Nr postępowania: GUM2023ZP0039

postępowanie o udzielenie zamówienia publicznego prowadzone w trybie przetargu nieograniczonego, na podstawie art. 132 ustawy z dnia 11 września 2019 r. - Prawo zamówień publicznych (Dz. U. z 2022 r. poz. 1710 ze zm.) pn. **Budowa Uniwersyteckiego Centrum Stomatologicznego Gdańskiego Uniwersytetu Medycznego przy ul. M. Skłodowskiej – Curie w Gdańsku.**

Gdański Uniwersytet Medyczny jako Zamawiający, na podstawie art. 135 ust. 2 i 6 ustawy Pzp, udziela odpowiedzi na pytania, które wpłynęły w niniejszym postępowaniu. Działając na podstawie art. 137 ust. 1 i 2 ustawy Pzp, Zamawiający dokonuje zmiany treści SWZ poprzez zamieszczenie dodatkowych załączników.

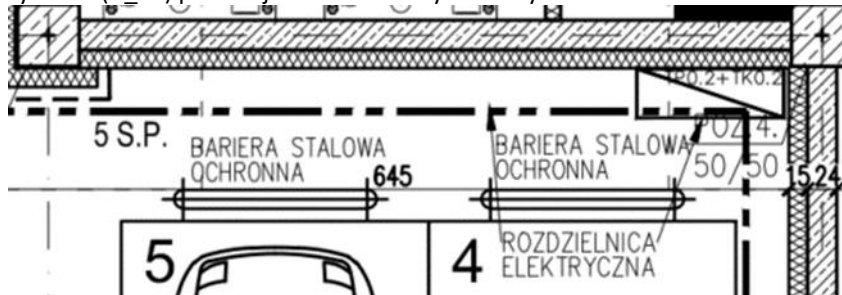
Dotyczy pytania nr 149 z odpowiedzi udzielonych przez Zamawiającego w dniu 26.05.2023r. : Prosimy o precyzyjne wskazanie okien, które powinny zostać wyposażone w rolety wewnętrzne.

Wszystkie okna w budynku.

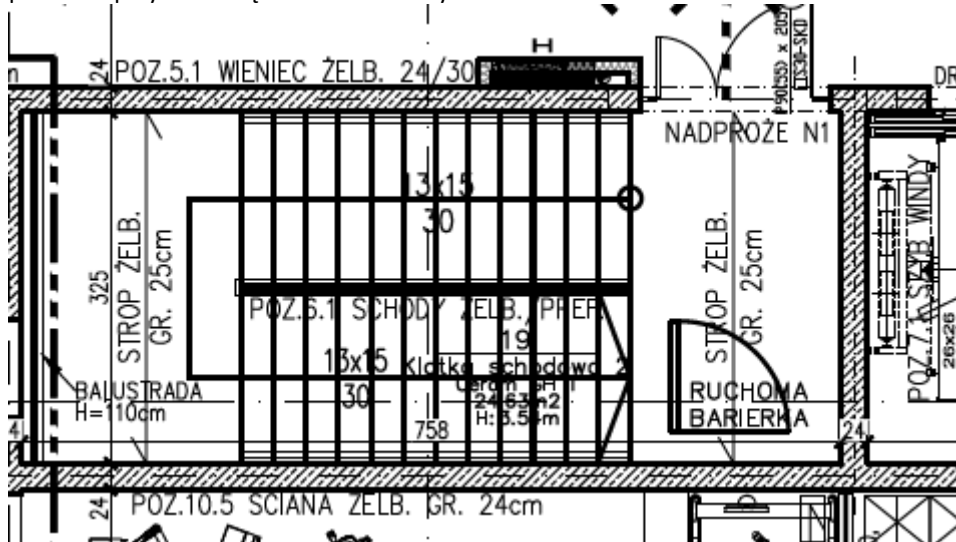
Prosimy o udostępnienie zestawienia kurtyń ppoż dla projektowanego budynku.

Wykonawca winien sam policzyć ilości.
